「阿波人形浄瑠璃」多言語デジタルコンテンツ制作業務に関する質問と回答

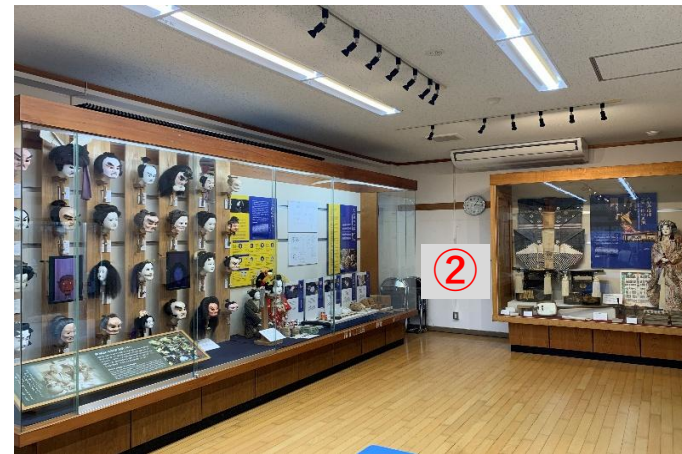
11

デジタルサイネージを設置する「展示室」の具体的な場所について、現時点で想定されている位置はございますか。壁面の材質・強度や、利用可能な電源・ネットワーク（有線/無線）の有無についてご教示ください。

デジタルサイネージについては、「自立移動式」を想定しており、次のとおり展示室内①②のどちらに設置しても、来館者が利用しやすい内容となるようご提案ください。※設置台数は1台

なお、設置想定箇所には電源があり、展示室内のネットワークはWi-Fi環境が整備されています。
